Dot.: uzgodnienie dokumentacji projektowej wymiany przyłączy i sieci kanalizacji deszczowej dla budynku przy ul. Kolejowej 1-5 w Polkowicach.

Dotyczy: uzgodnienia branżowego wymiany sieci kanalizacji deszczowej i przyłączy kanalizacji deszczowej dla budynku przy ul. Kolejowej 1-5

## ODPIS PROTOKOŁU Z NARADY KOORDYNACYJNEJ W SPRAWIE NR GG.6630.208.2018

Przedmiot narady: sieć kanalizacji deszczowej, przyłącze kanalizacji deszczowej (5 szt.)  
 Lokalizacja: Polkowice - miasto  
 Obręb 1, dz.: 225/5, 225/10, 250 ul. Kolejowa  
 Wnioskodawca: USŁUGI PROJEKTOWO-INWESTYCYJNE IDEA PROJEKT JACEK ŚLEMP  
 ul. Wronia 11/22, 59-300 Lubin  
 Inwestor: PRZEDSIĘBIORSTWO GOSPODARKI MIEJSKIEJ SP. Z O. O.  
 ul. Henryka Dąbrowskiego 2, 59-100 Polkowice  
 Przewodniczący: Anna Repela  
 Miejsce narady: Starostwo Powiatowe w Polkowicach, ul. św. Sebastiana 1, 59-100 Polkowice  
 Oplata nr: 208/18/0  
 Sposób przeprowadz.: stacjonarny z elementami elektronicznymi  
 Data wpływu: 31.07.2018  
 Rozp. narady: 08.08.2018  
 Zakończ. narady: 08.08.2018

Załącznik graficzny do decyzji/pisma

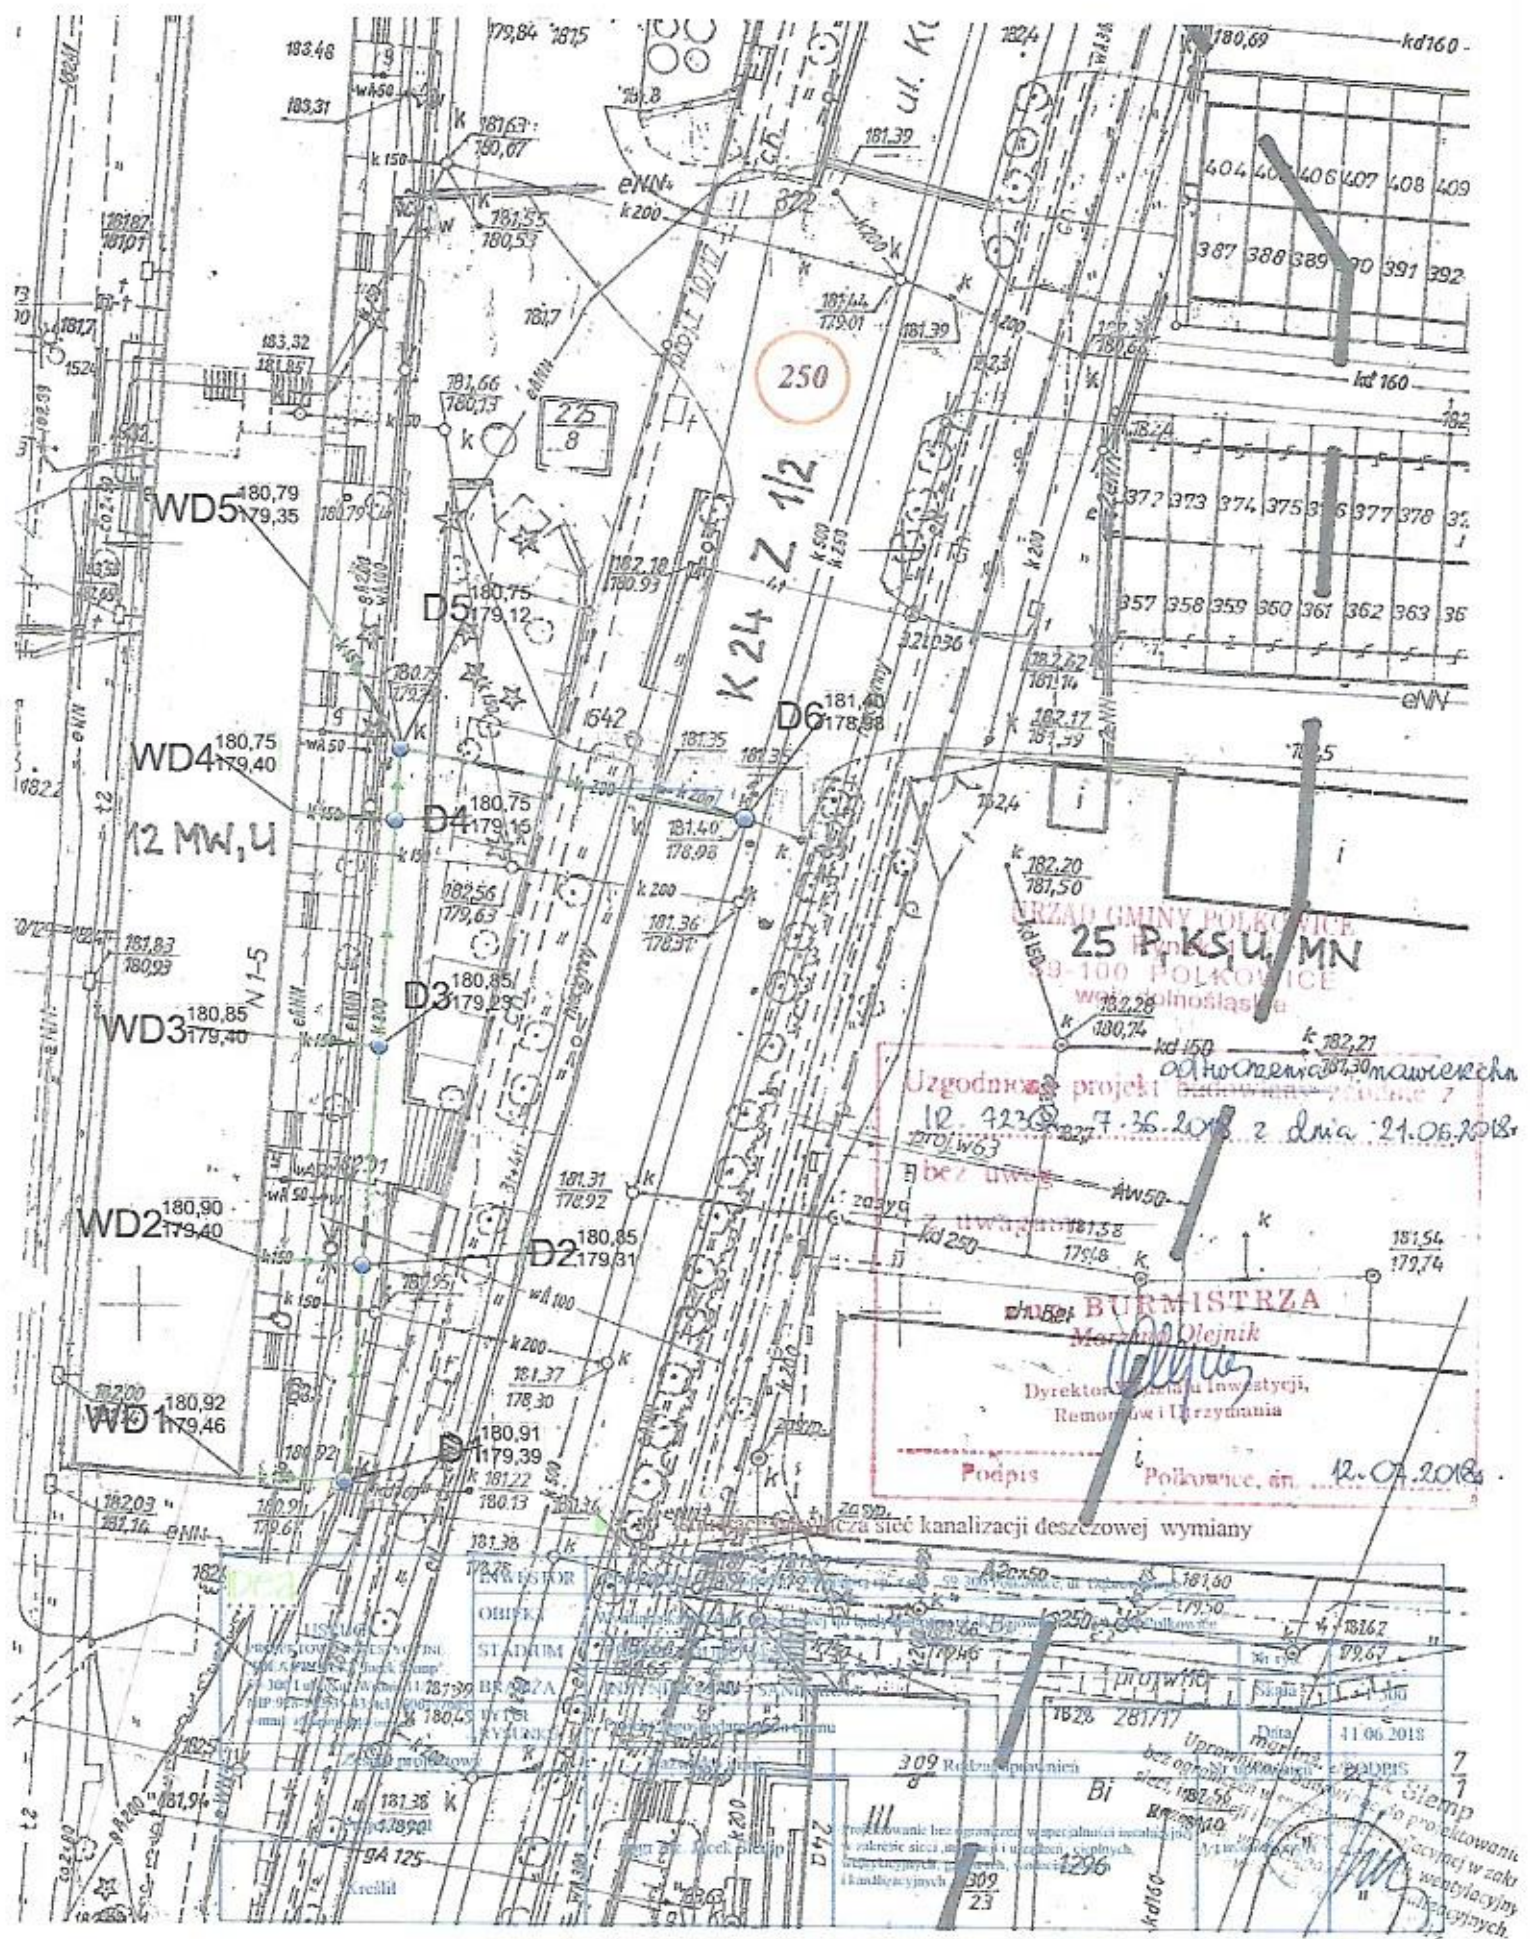
- 1) Przejście z projektowanymi urządzeniami pod jezdnią należy wykonać metodą bezwykopową.
- 2) Przejście w terenie zielonym oraz chodniku dopuszcza się metodą wykopu otwartego.
- 3) Urządzenia należy sytuować na głębokości wymienianej sieci i przyłączy.
- 4) Prace w pobliżu drzew należy prowadzić ze szczególną starannością, aby nie naruszyć ich systemu korzeniowego. Należy również bezwzględnie osłonić pnie drzew, aby uniknąć ich poranienia.
- 5) W miejscu zbliżeń umieszczanych przyłączy z oświetleniem prace należy wykonywać ręcznie, zachowując szczególną ostrożność. Każdorazowe odkopanie kabla należy zgłosić pracownikowi prowadzącemu sprawę.
- 6) Sposób odtworzenia nawierzchni zajętych działek:

- prace ziemne muszą być prowadzone z zachowaniem właściwego układu warstw ziemi, wykop po zasypaniu należy wyrównać do poziomu terenu, a uszkodzone w trakcie robót ziemnych tereny zielone należy odtworzyć zgodnie z zasadami sztuki ogrodowej i załączonym projektem zieleni i nasadzeń;
- w przypadku pojawienia się konieczności przesadzenia roślin, należy każdorazowo o tym fakcie powiadomić pracownika Wydziału Inwestycji, Remontów i Utrzymania prowadzącego sprawę (w tym zakresie- podinspektor ds. gospodarki komunalnej- Dariusz Wałaszczyk- tel. 76 847 41 93)
